## 改善箇所説明図

### 基準不適合発生箇所

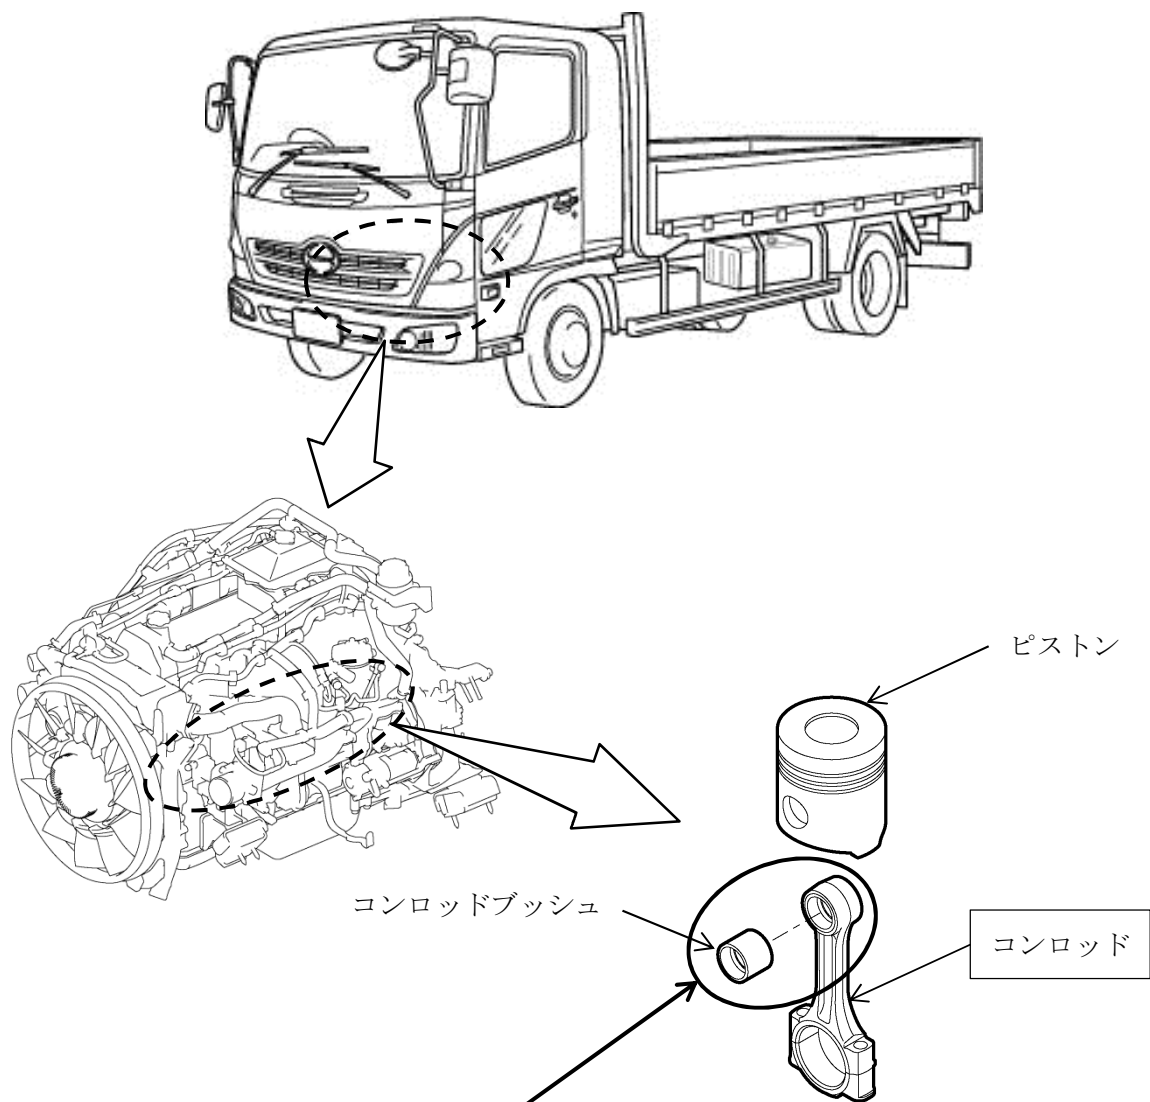
中型トラック及びバスのエンジンにおいて、コンロッドブッシュ挿入時の製造条件が不適切なため、ブッシュの保持力が不足しているものがある。そのため、そのまま使用を続けると、当該ブッシュが摩耗、損傷することで異音が発生し、最悪の場合、エンジンが破損して走行できなくなるおそれがある。

全車両、コンロッドの製造番号を点検し、対象となるものはコンロッドを良品に交換する。

識別：改善済車両にはシリンダヘッドカバーに黄色ペイントを塗布する。
